質疑：ポリゴン配置でのエラーの対処方法

回答：エラーメッセージを確認します

【X12 通り Y14-Y20 の横架材・・・支える・・・追加・・・】の場所を拡大してみます。

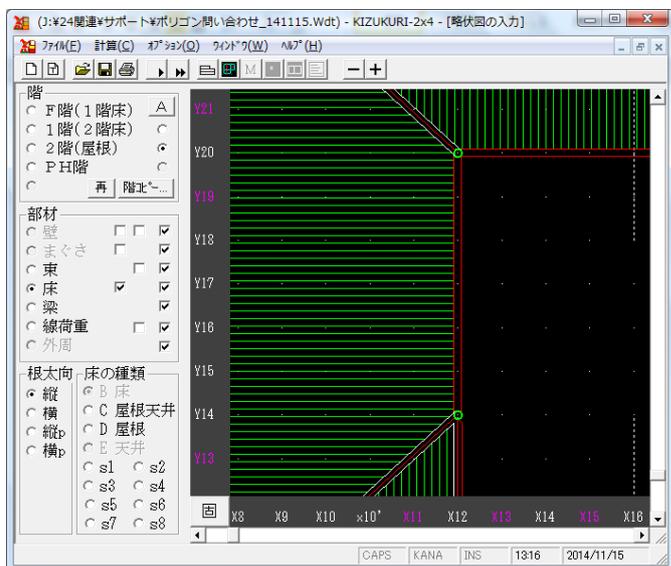
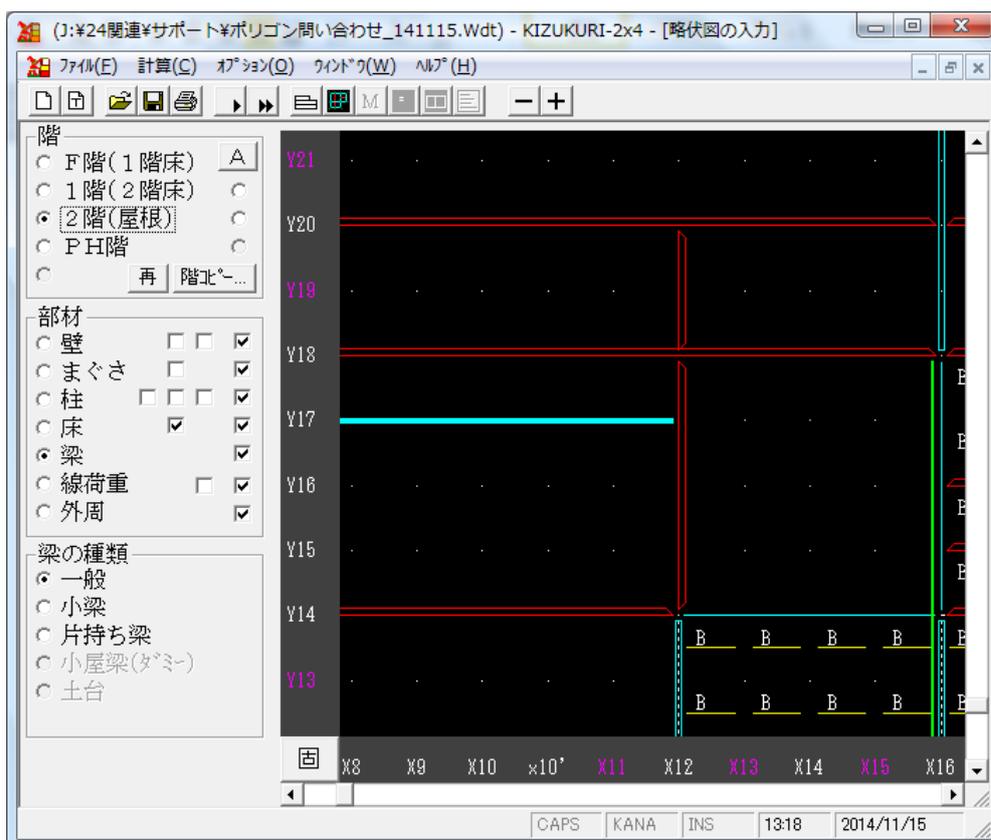
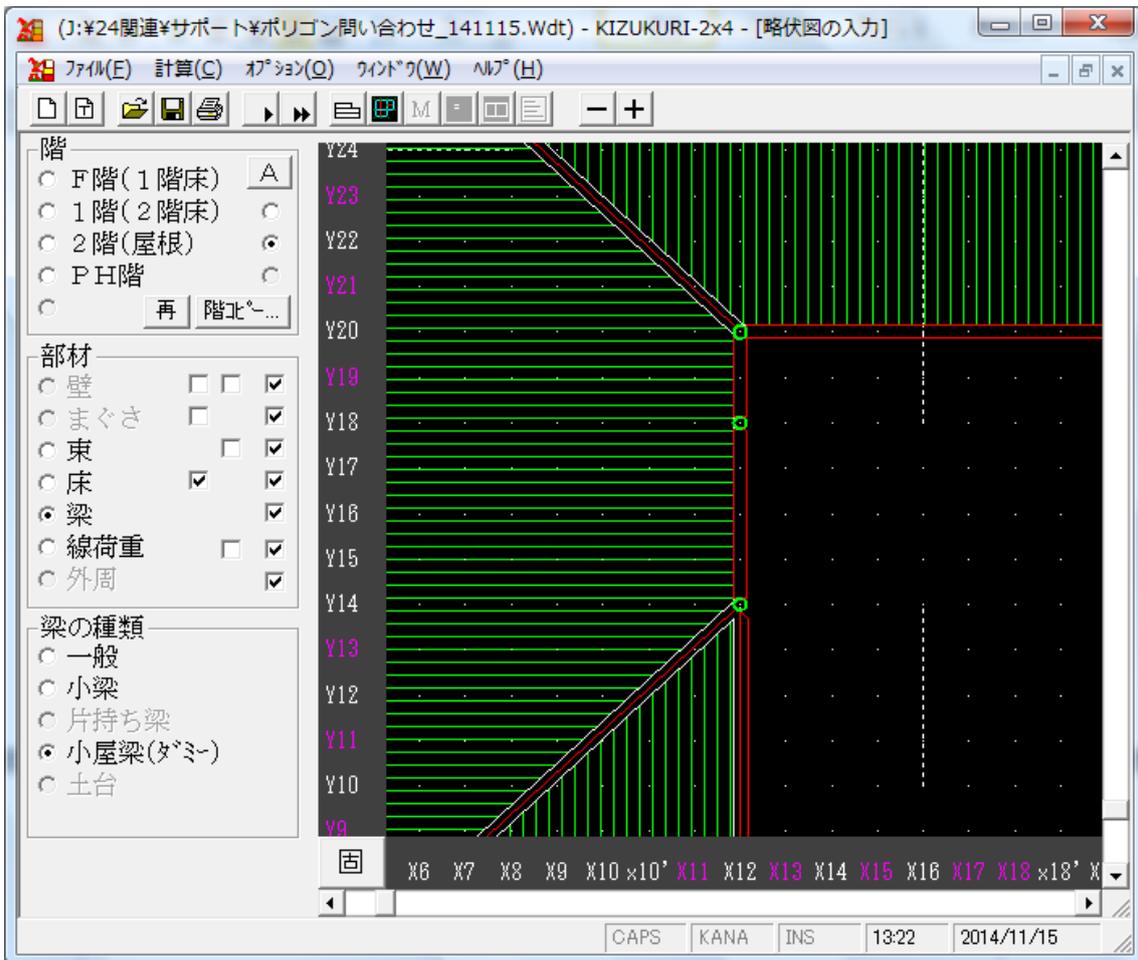
配置されている[小屋梁 (ダミー)]の下部部材を確認します。

下部の X12 通りの梁が、Y18 通りの直交する梁で分断されています。これが原因です。 【X12-Y18】の位置で、[束]を配置して、(ダミー) 梁を支える必要があります。

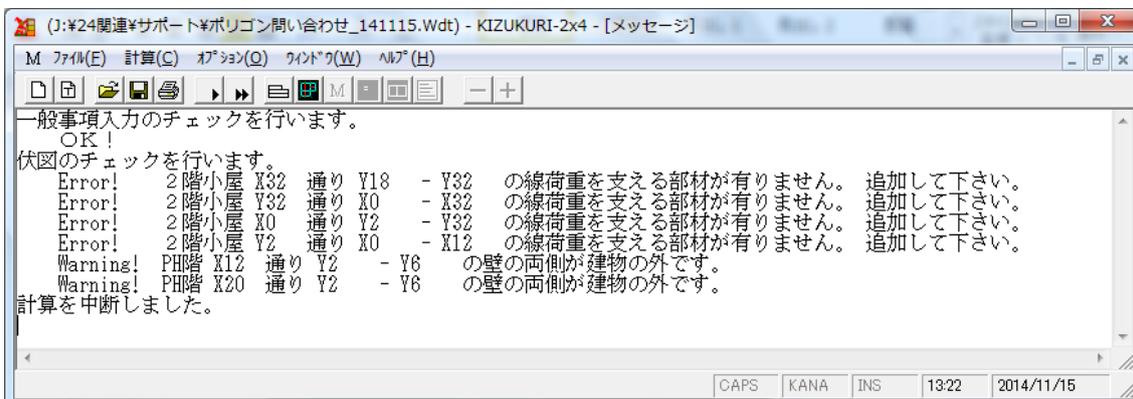
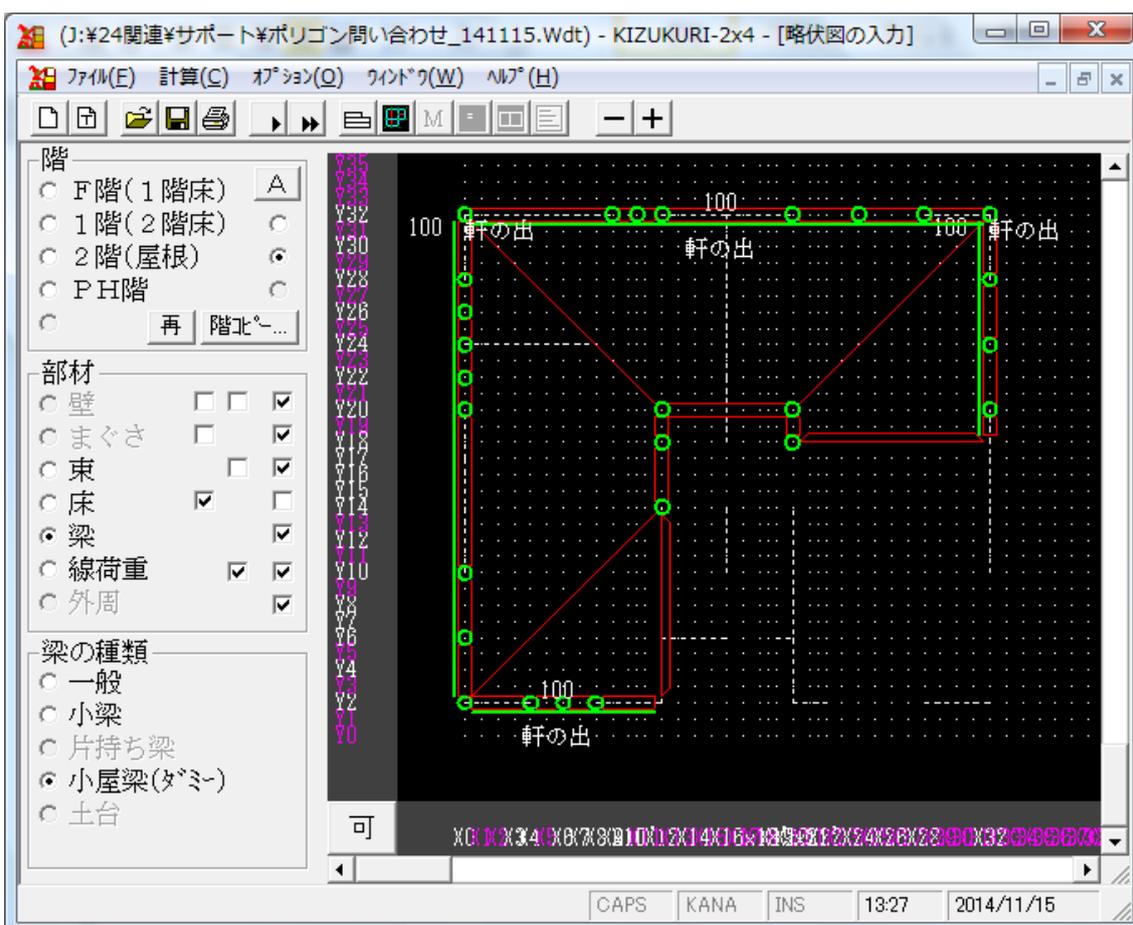
梁のエラーは、対応しました。
新しいエラーメッセージが出力されました。

これは、ポリゴン屋根荷重の[軒出]荷重を[小屋梁 (ダミー)]上に配置したことが原因です。

(ダミー) は、仮想の部材で直下の[壁]に屋根荷重を分配する目的です。
[線荷重]などを支える機能は、ありません。
